118-400028-01
IVEM12048 OP V1.4_A1

PCB改版/ECN变更/更新资料履历表

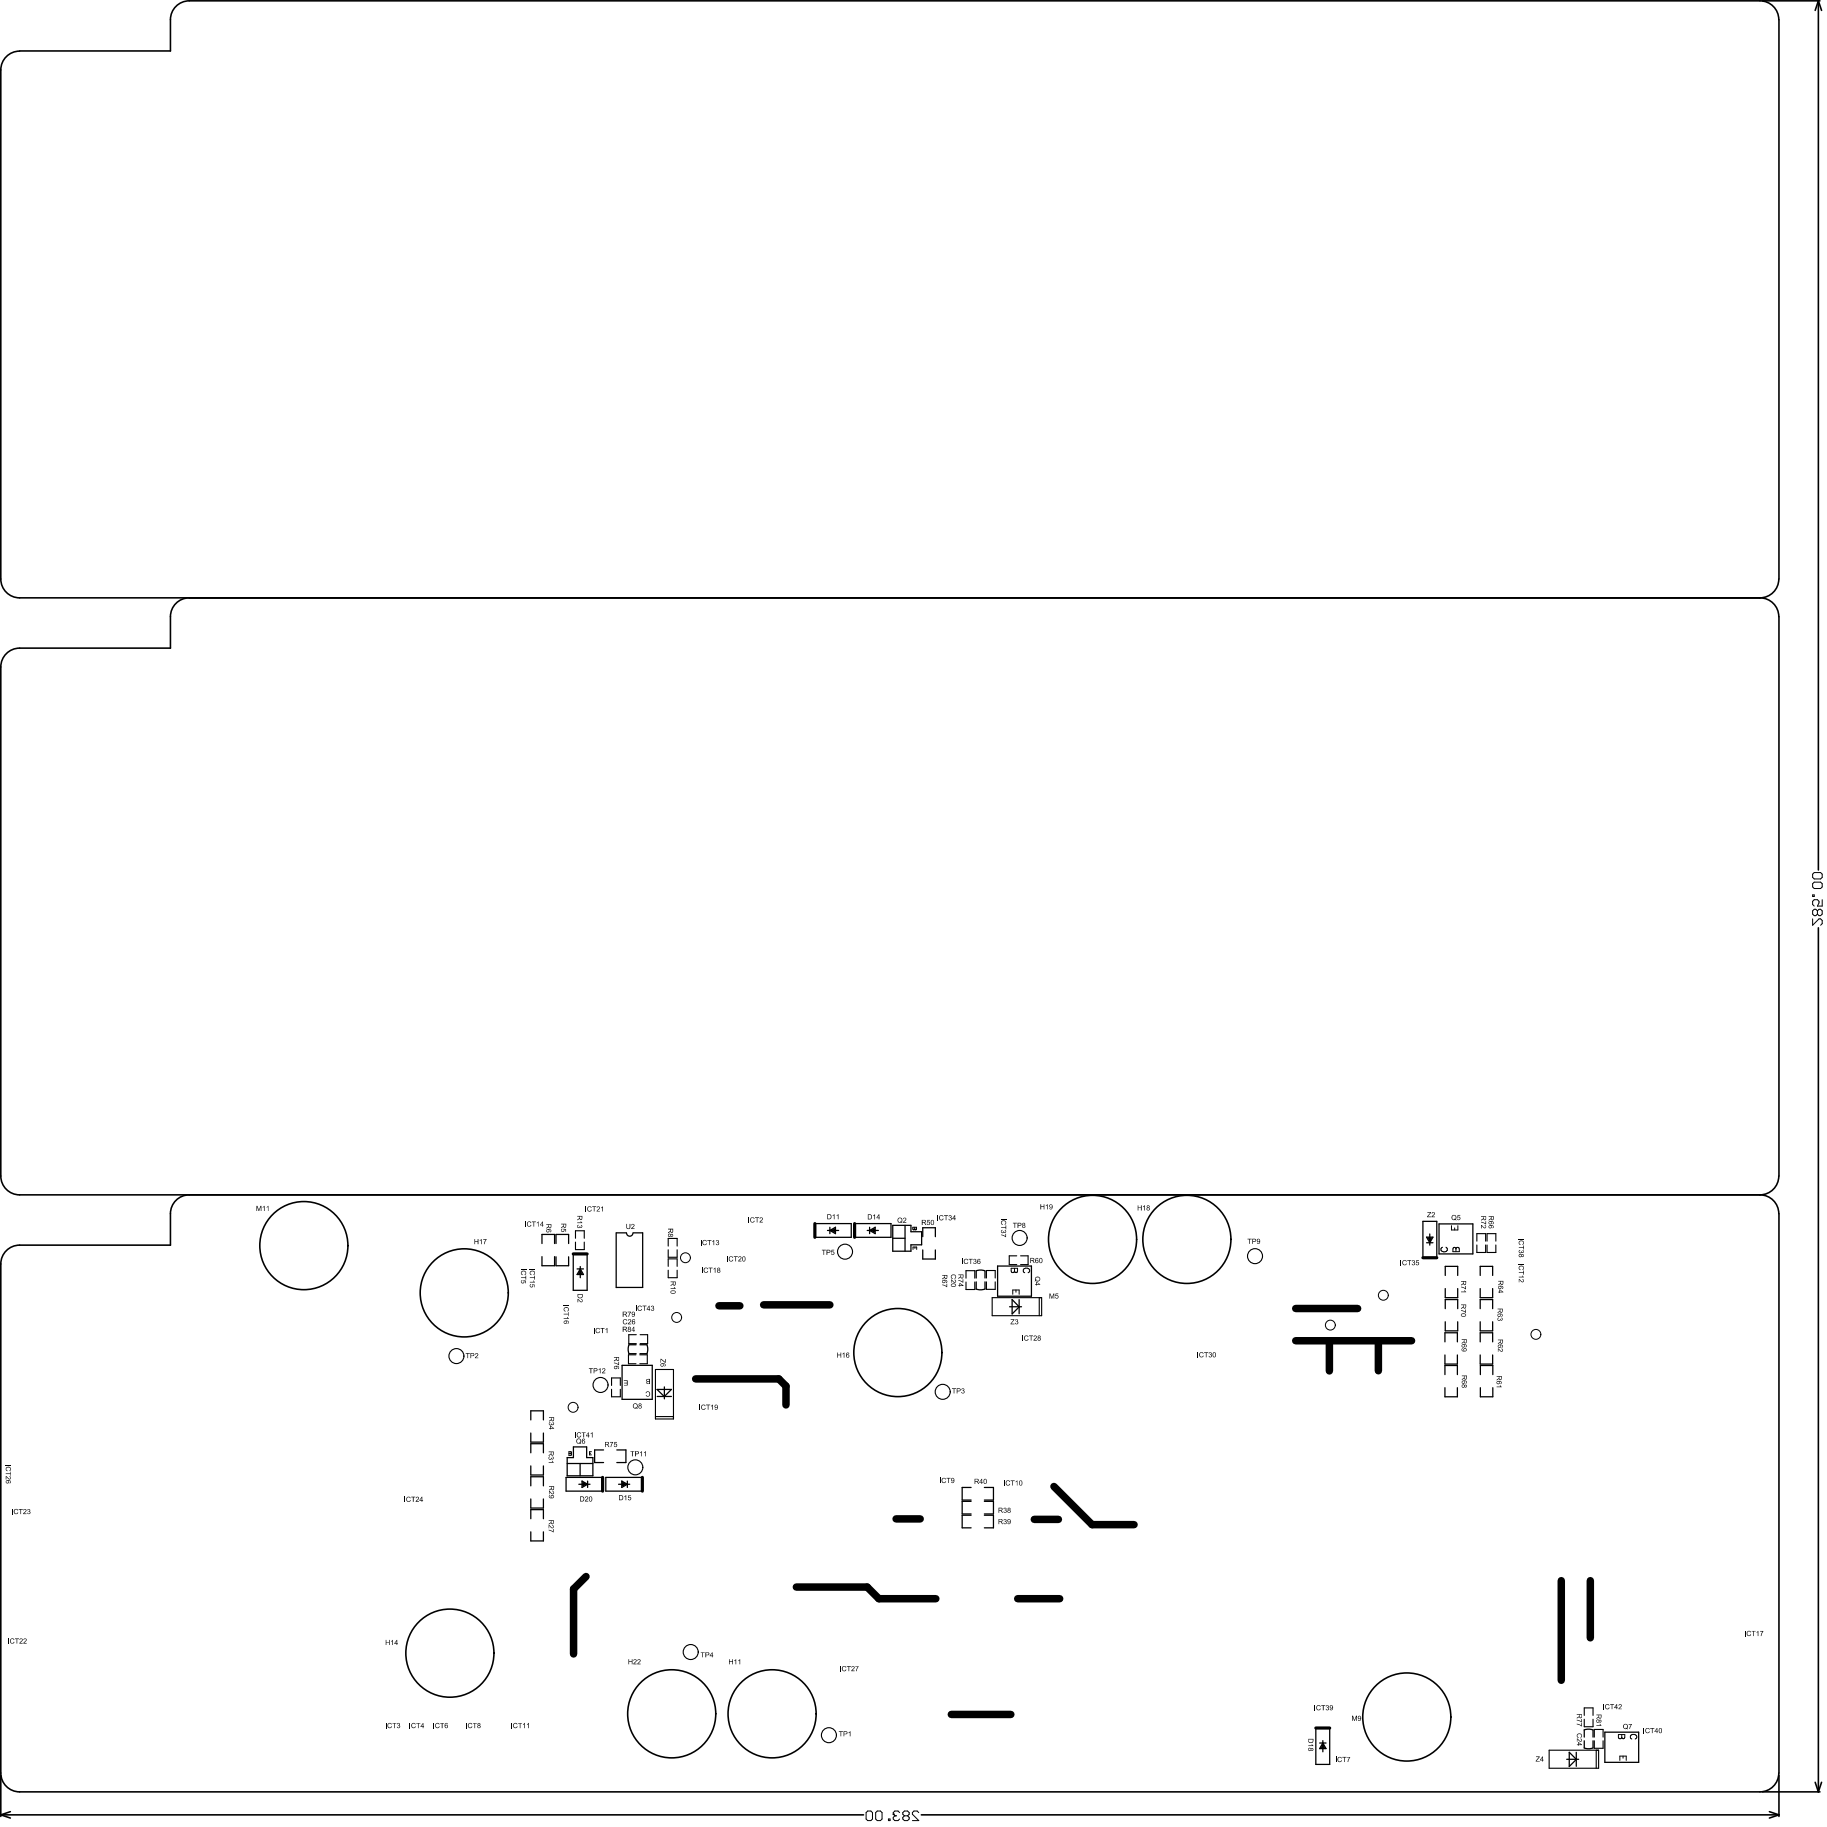
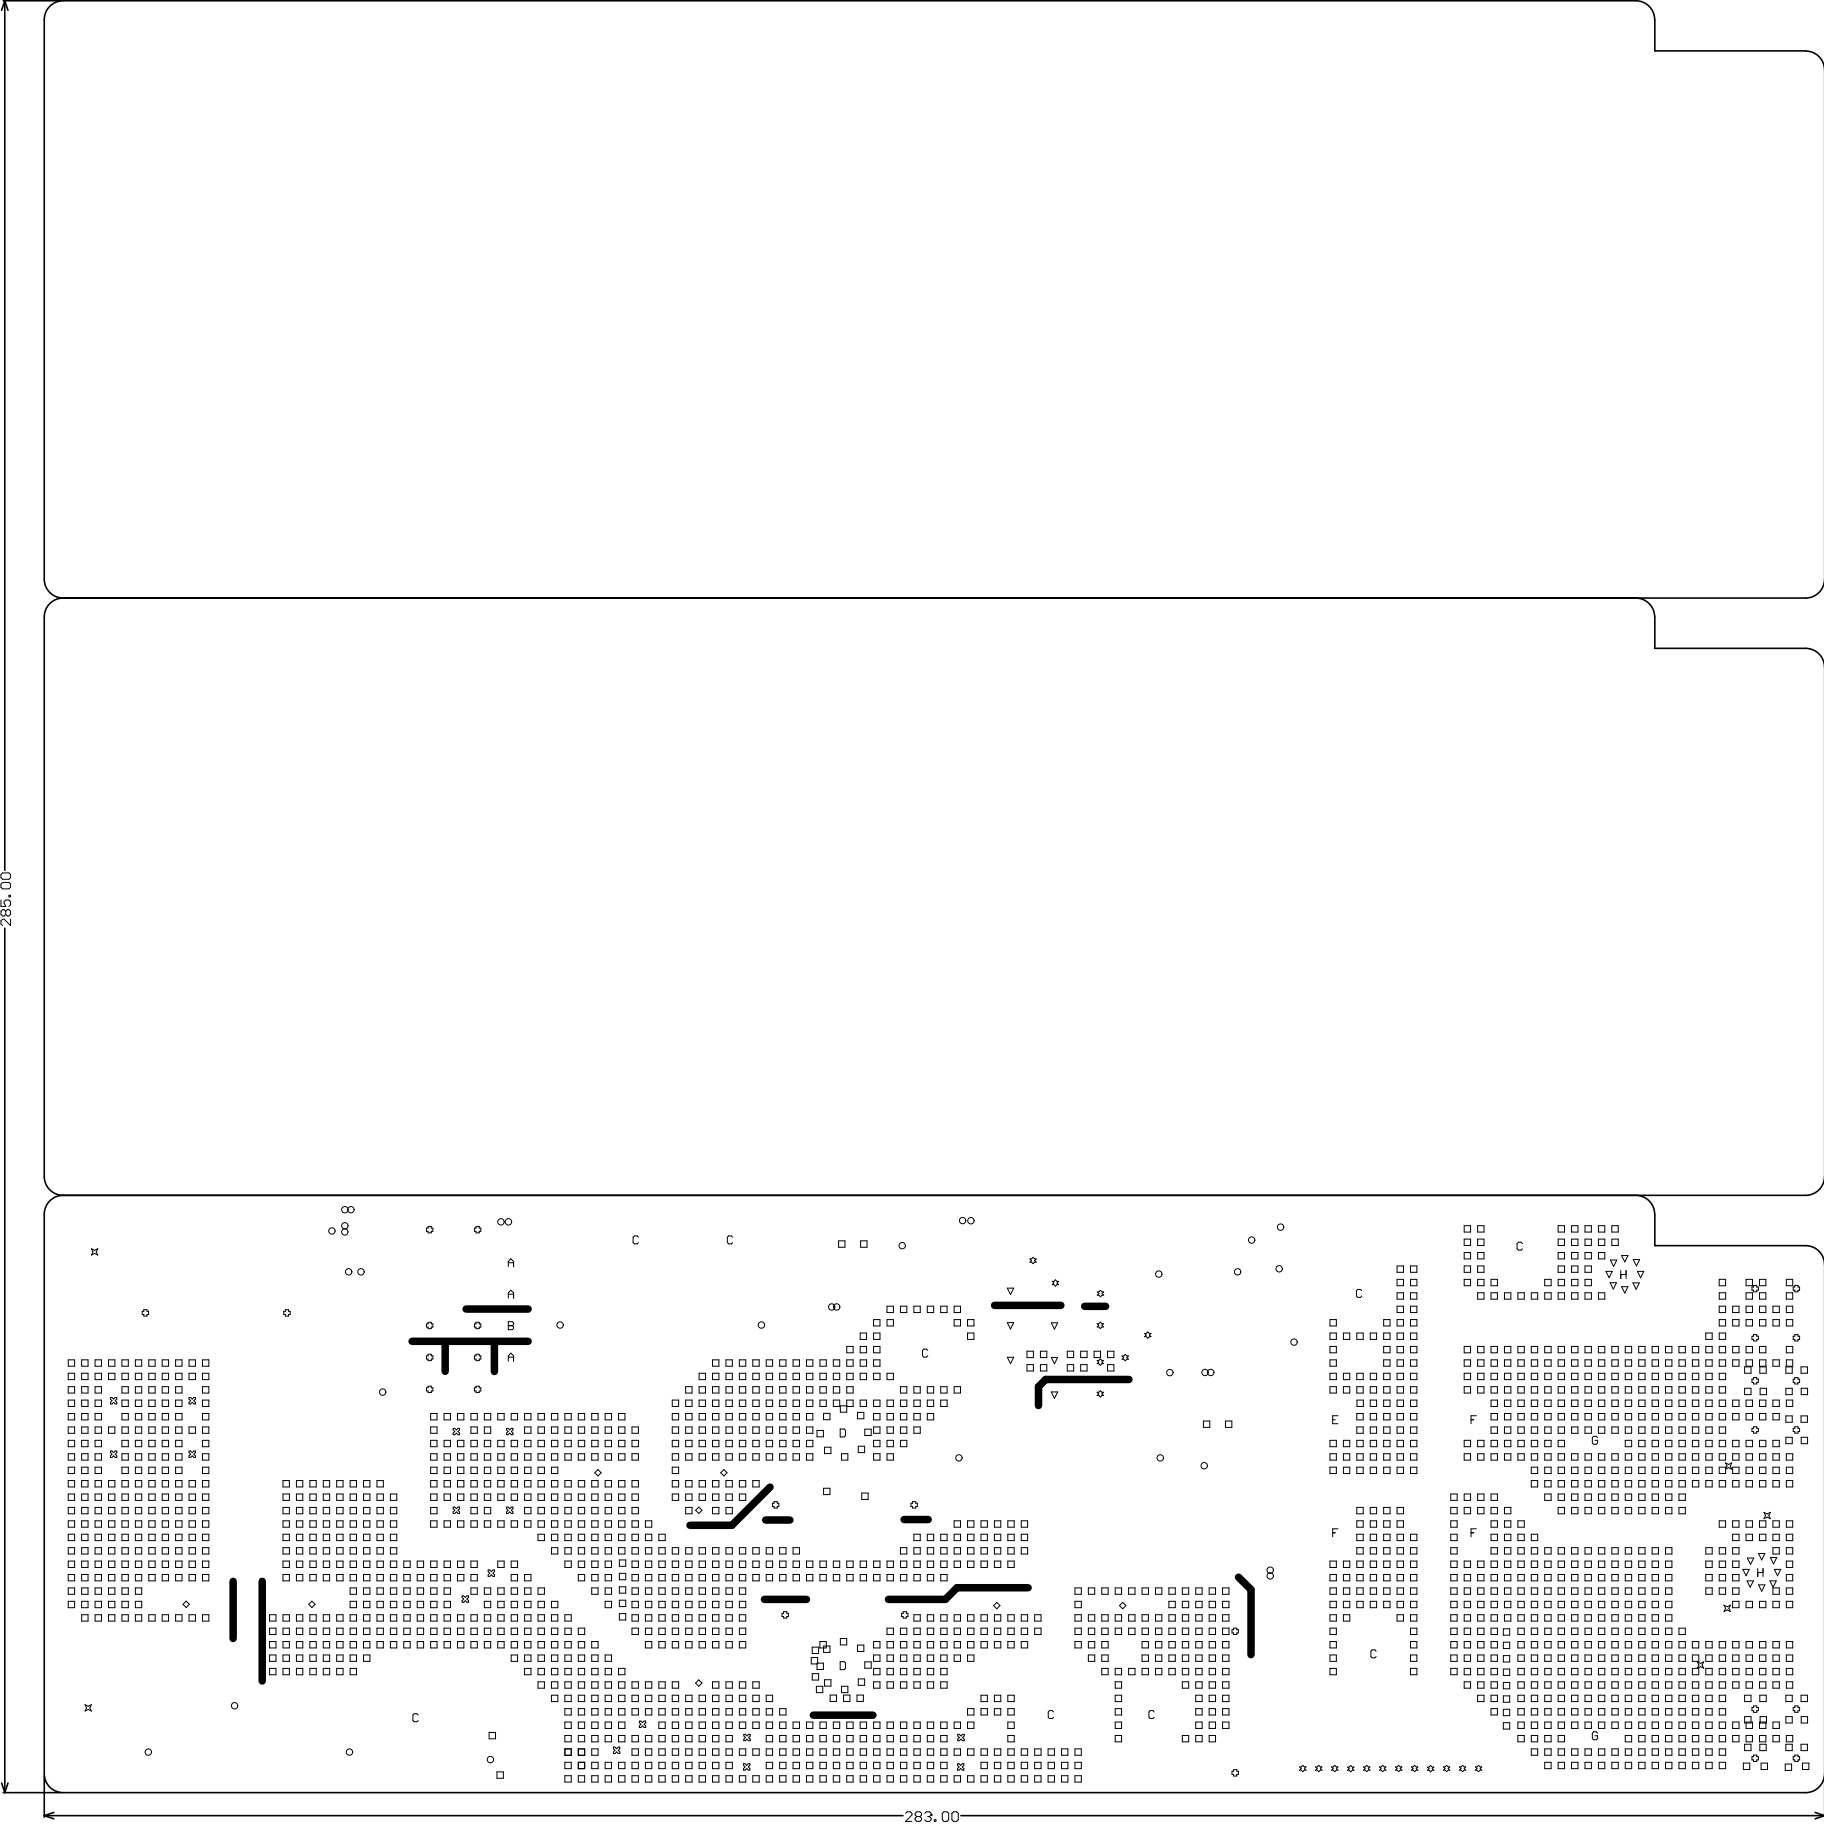
改前版本 118-400028-00A IVEM12048 OP V1.0_A0	当前版本 118-400028-00B IVEM12048 OP V1.1_A0	进板修改点如下：2024年11月05 1, 更改了CN8、CN21、CN23端子 2, 增加了R85、R86、R87、R88电阻 3, 增加8*8镭射编码 4, 更新了C3、C7封装
改前版本 118-400028-00B IVEM12048 OP V1.1_A0	当前版本 118-400028-00C IVEM12048 OP V1.2_A0	进板修改点如下：2025年1月14 1, 修改料号丝印 2, 将4个定位孔孔径由3.5mm修改为4mm 3, 将CN3往右移动 4, 将M11、H17、H14、H11、H22、H16、H18、H19、M9放在底层
改前版本 118-400028-00C IVEM12048 OP V1.2_A0	当前版本 118-400028-00 IVEM12048 OP V1.3_A0	进板修改点如下：2025年1月21 1, 修改为正式料号丝印 2, 3, 4,
改前版本 118-400028-00 IVEM12048 OP V1.3_A0	当前版本 118-400028-00 IVEM12048 OP V1.3_A1	进板修改点如下：2025年2月20 1, JP3,JP4 网络 在第2，3，4层增加铜皮 2, 3, 4,
改前版本 118-400028-00 IVEM12048 OP V1.3_A1	当前版本 118-400028-01A IVEM12048 OP V1.4_A0	进板修改点如下：2025年3月14 1, Z3,Z4,Z6更换封装，钢网需新开，过炉治具需要工艺确认 2, 3, 4,
改前版本 118-400028-01A IVEM12048 OP V1.4_A0	当前版本 118-400028-01 IVEM12048 OP V1.4_A0	进板修改点如下：2025年3月26 1, 转正
改前版本 118-400028-01 IVEM12048 OP V1.4_A0	当前版本 118-400028-01 IVEM12048 OP V1.4_A1	进板修改点如下：2025年7月9 1, CN23封装更换,端子处走线有修改; 2, O/P-L顶层开窗修改;
